Beskrivelse av planendring planID 421 Detaljregulering for Lloyds marked

Utarbeidet av Tronrud Eiendom AS, 28.06.2024

Sist revidert av Ringerike kommune 18.11.2024

Vedtatt 19.11.2024, Hovedutvalget for miljø- og arealforvaltning vedtaksnummer 637/24

Figur 3: Endret plankart, nytt vertikalnivå 3.

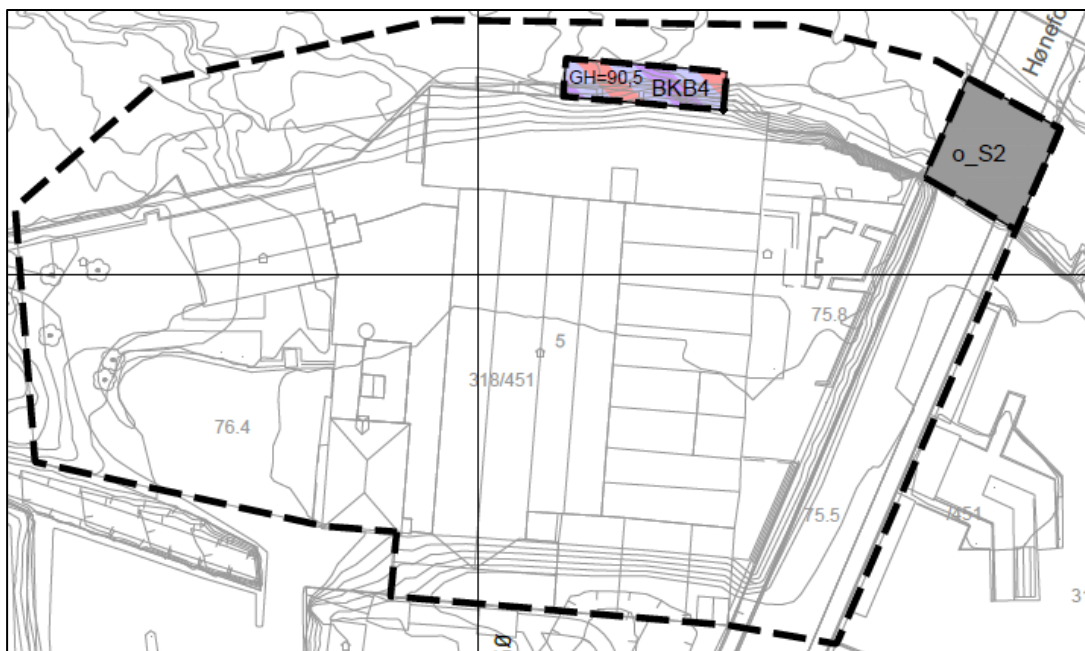
Det etableres et nytt vertikalnivå over grunnen (VN3) i plankartet for å tilrettelegge for utkraging over fossen, med tilhørende feltnavn BKB4. Høydebegrensning på utkraging over fossen settes til kote+90,5, som er det samme som på BKB1 utenfor bestemmelsesområde #3.

Den delen av felt o_S1 som er bru er flytta fra VN2 til VN3, ny o_S2, for å sikre at plankartet er mer i tråd med kart og planforskriften.

Figur 4: Foreslått endret plankart VN2 med Rød farge viser fotavtrykket til illustrert nytt bygg. Det planlegges i tillegg takoppløft innenfor # 3, som vist på side 5 i «Illustrasjoner til regulering 18.11.2024».

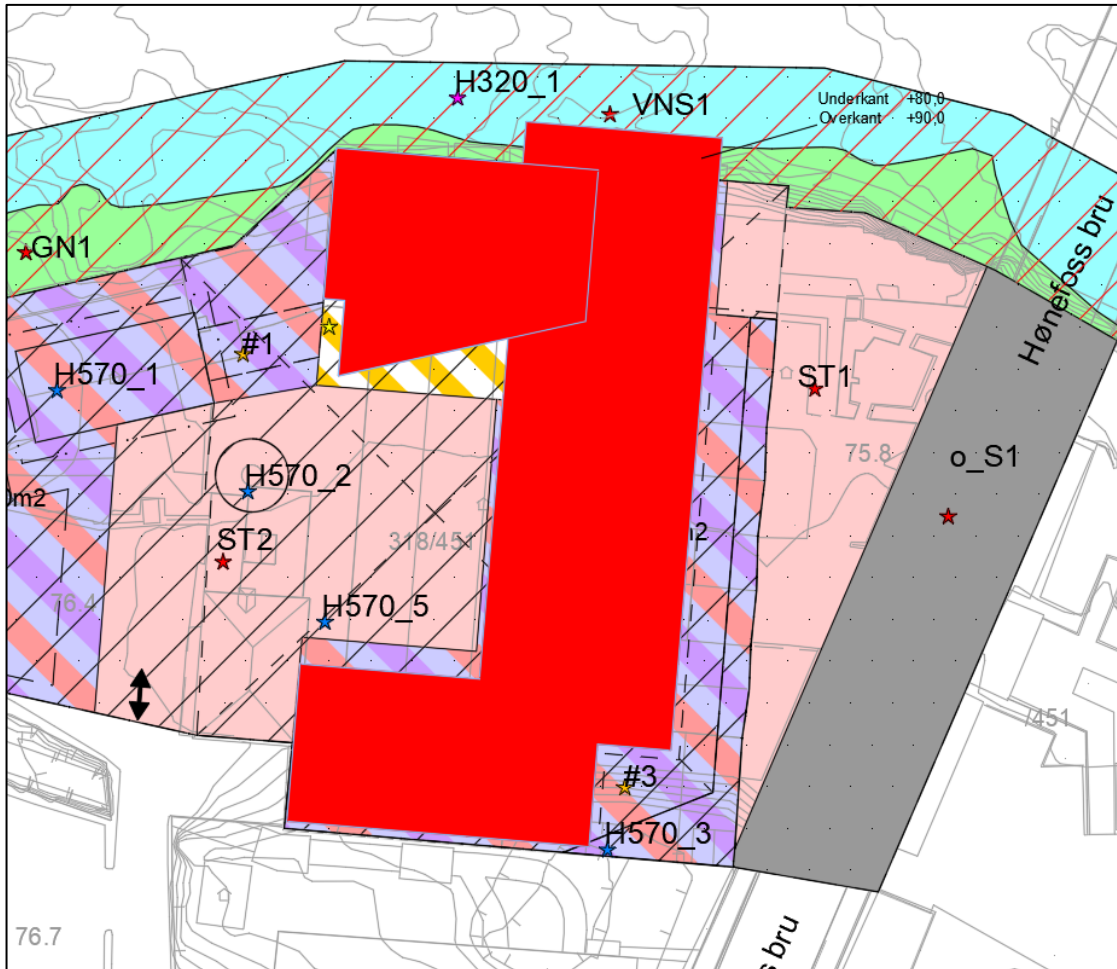
Tilbaketrekking fra 2.etasje bak lloydsgavlene og klokketårnet sikres på VN2 med linja regulert høyde på plankartet bak lloydsgavlene, se figur 4 og 5. Arealet mellom denne og hensynssone kulturmiljø (ca. 5 meter) reguleres til bestemmelsesområde #3 med tilhørende bestemmelser (nr. 7.3). Etter høringen og dialogmøte med Buskerud fylkeskommune er høydebestemmelsen ved høring erstattet med bestemmelser som åpner for takoppløft mellom saltakene i tråd med prinsippet på side 5 i

Nord for gavlene vil østfasaden i hele sin høyde trekkes ca. 8 meter tilbake fra gavlene. Dette sikres med en utvidelse av felt ST1 Tømmertorget inn på felt BKB1, jf. figur 4 og 5 og "Illustrasjoner til regulering" datert 18.11.2024.

Figur 5: Endret plankart VN2.

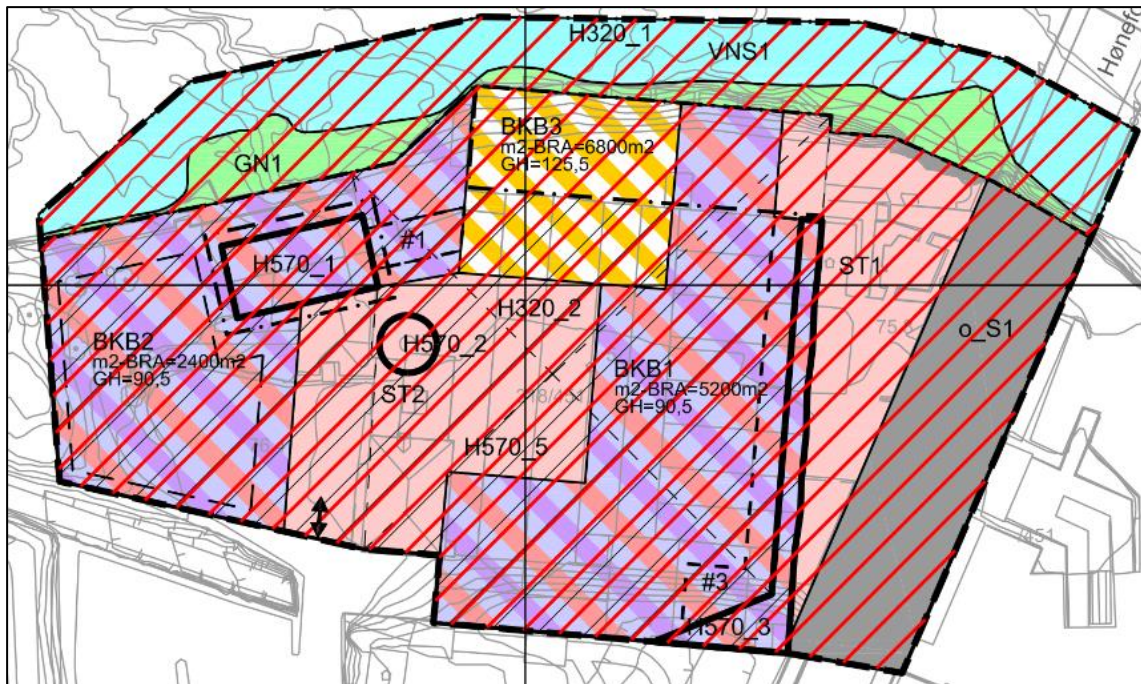
Ved høringen av planendringen gjorde NVE oppmerksom på at hensynssonen for flom skal tegnes opp iht. dagens situasjon, og ba om at dette ble ivaretatt. Avbøtende tiltak for flom er allerede sikret i plankart og bestemmelser. Uttalelsen er ivaretatt ved at det på hele vertikalnivå 2 suppleres en hensynssone for flom H320_2 på innsiden av ledemuren mot fossen. Fra før av er det hensynssone H320_1 utenfor ledemuren.

Figur 6: Figuren viser utsnitt av gjeldende plankart til venstre og utsnitt av endret plankart til høyre med endringene på BKB1 og ST1.

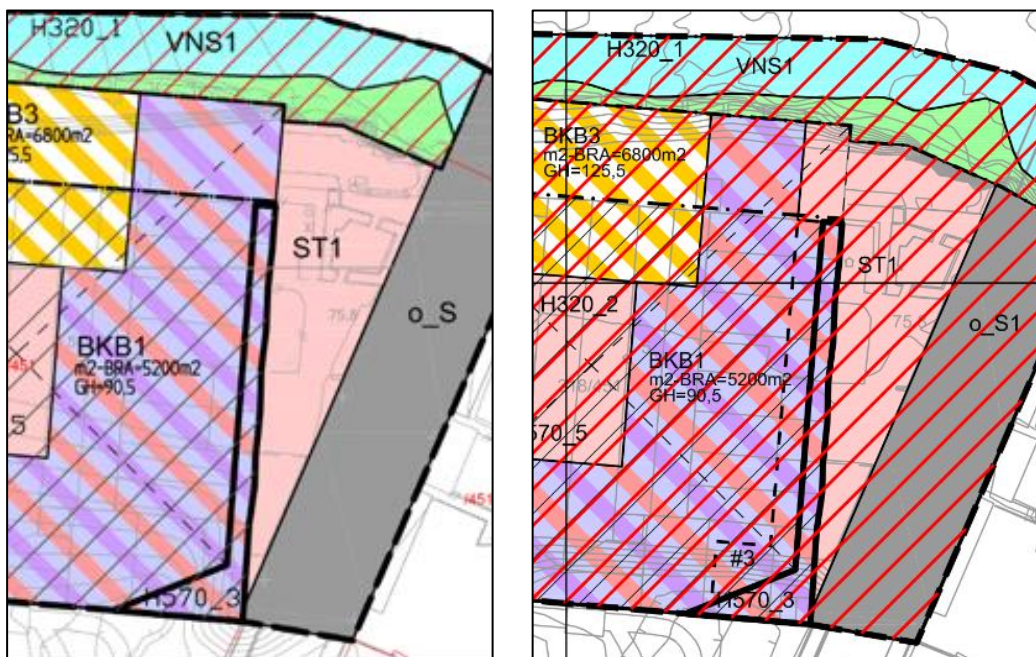
Når det gjelder plassering av bebyggelse vil nybygg i BKB1 trekkes lenger tilbake fra lloydsgavlene og klokketårnet enn gjeldende regulering fra 2. etasje og opp. Nybygget vil trekkes tilsvarende tilbake i hele sin høyde nord for gavlene til fossen, hvilket gir en utvidelse av ST1 Tømmertorget. Nybygg i BKB1 og BKB2 foreslås kraget ut fra BKB1 og BKB3 med inntil 3 meter.

Figur 15: Dagens parkeringsareal med ekstra adkomst.

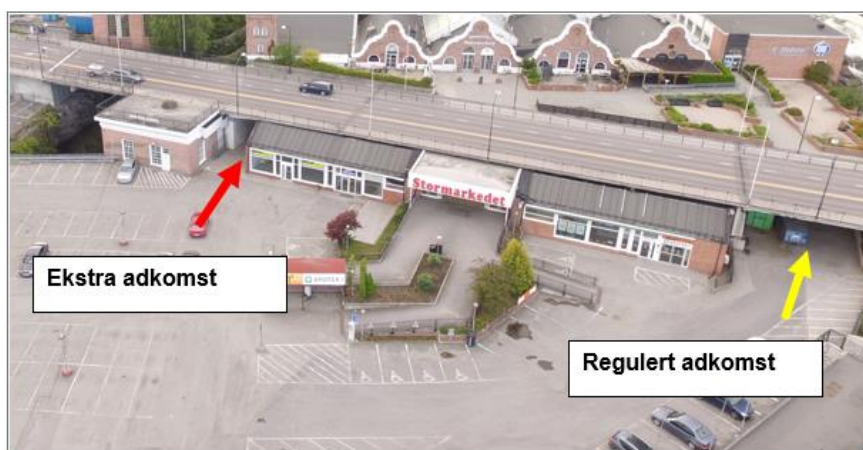
Det foreslås at det med planendringen tilrettelegges for en mulig etablering av to adkomster til parkeringskjeller i stedet for den ene vist i gjeldende regulering. Se figur 7, hvor ny adkomst er vist sør i planområdet.

Ny adkomst er ønskelig for å gjøre det mulig for personbiler å kjøre inn i p-kjeller uavhengig av varelevering. Avkjøringen bidrar til at trafikken blir ledet raskere inn i parkeringskjeller og gir mindre

Figur 19: Utvidet torgareal ut mot fossen på Tømmertorget.

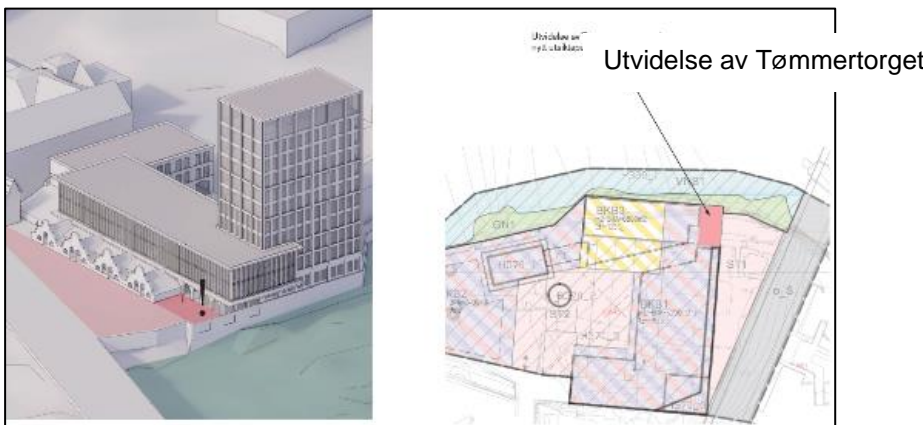
Tømmertorget blir utvidet ved at bebyggelsen nærmest fossen trekkes 8 meter lenger tilbake enn dagens bebyggelse. Tilbaketrekking av bebyggelsen gir et nytt torgareal ut mot fossen som vil gi god utsikt over fossen fra sør.

Det nye torgarealet vil være tilbaketrukket fra trafikken på Hønefoss bru og vil egne seg for uteopphold og bidra til å økte attraktiviteten for Tømmertorget.

Figur 20: Figuren viser stillbilde fra 3D-modellen fra Hønefoss bru (se vedlegget «Nær og fjernvirkning Planendring..»). Kilde: 3D-modell fra Dark Arkitekter.

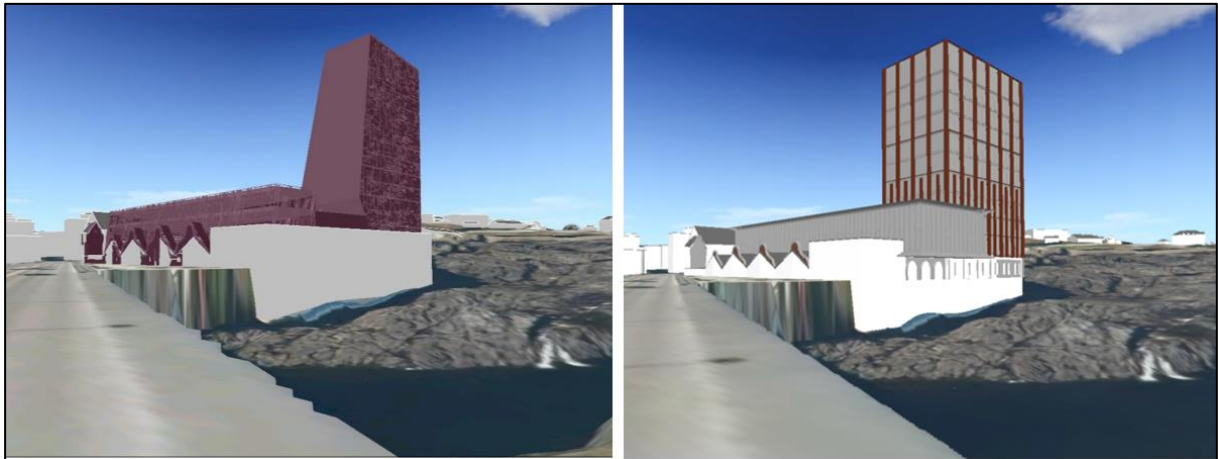
Endringen innebærer å dele opp bygningsmassen i tre ulike bygningsvolum med forskjellige karakter. Vindusinndeling og materialbruk vil i tillegg gjøre bygningenes høyde «lesbare» i fasade. Bygningsvolumet bak jugendgavlene «Fabrikkhallen» krages ut over fossen og delvis skjærer gjennom tårnvolumet skaper en arkitektonisk dynamikk som bryter ned skala og er positiv for oppfattelsen av prosjektet, spesielt fra Hønefoss bru.

Figur 21: Figuren viser sol- og skyggeanalysen og skyggevirkning på Nordre park ved vårjevndøgn 21. mars. Kilde: 3D-modell fra Dark Arkitekter.

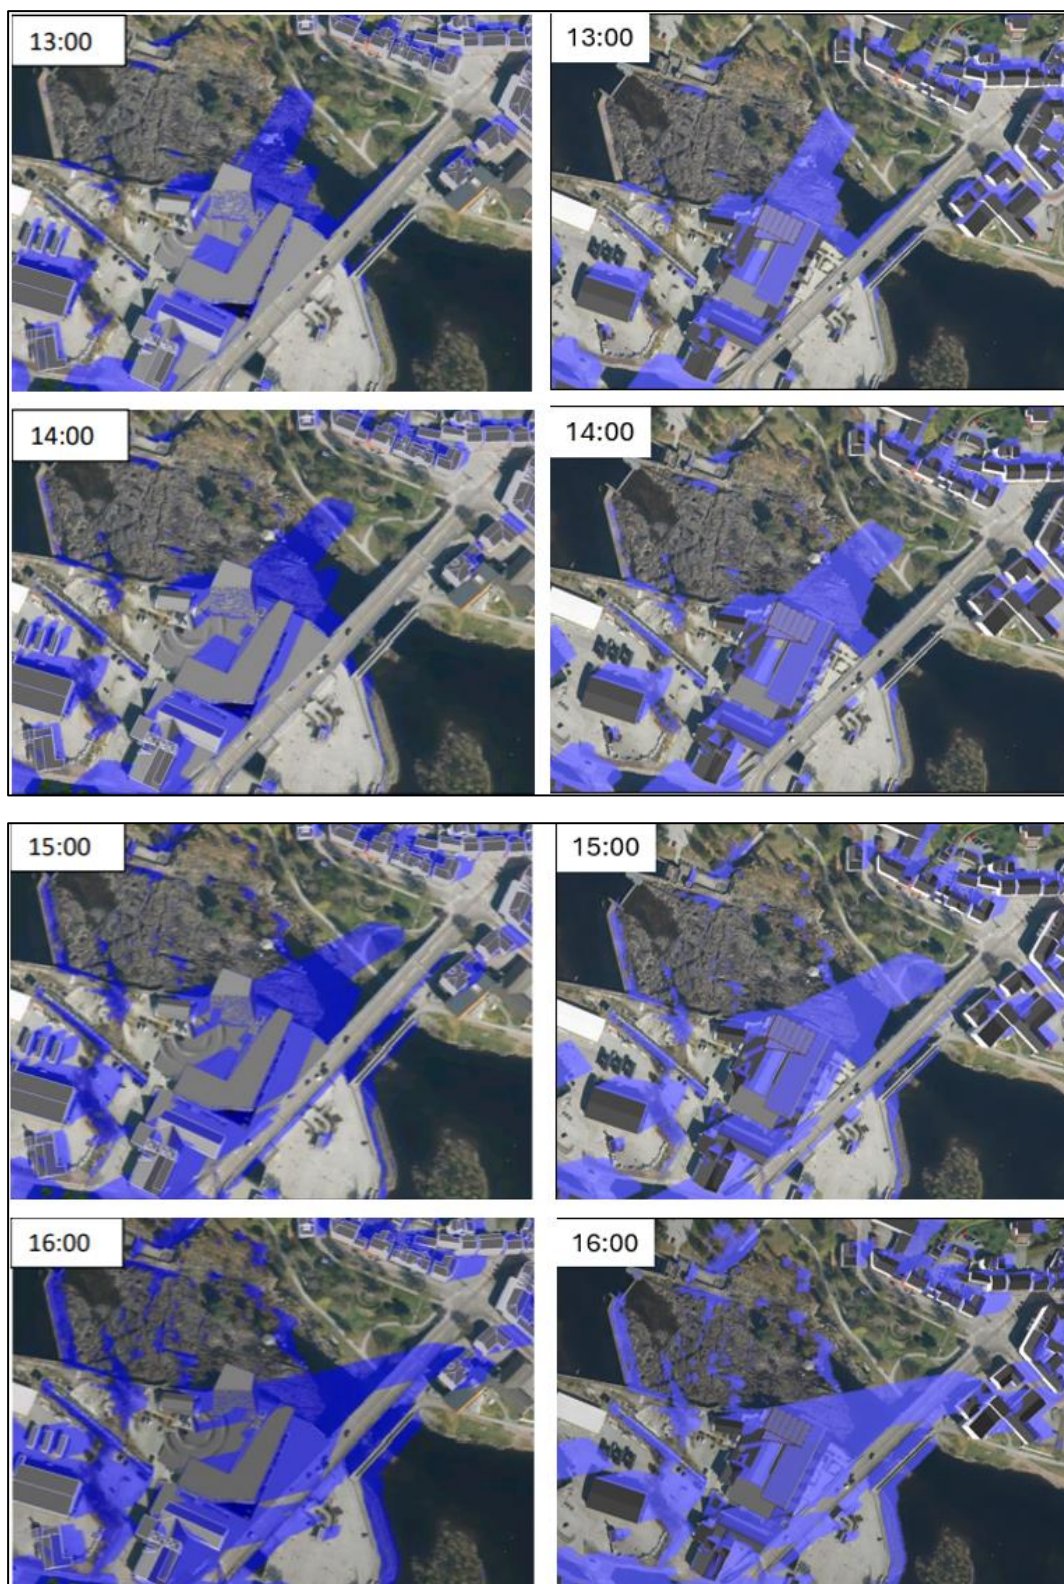
Endringen innebærer ikke endringer i høyde eller plassering av bygningsvolum. Endringen vil gi marginalt bredere skyggevirkning, men da maksimal høyde og plassering ikke er endret vil endring i skyggevirkning være beskjeden. Under illustreres forskjellen, planendringen til høyre, på skyggevirkningen på Nordre park ved vårjevndøgn 21. mars.
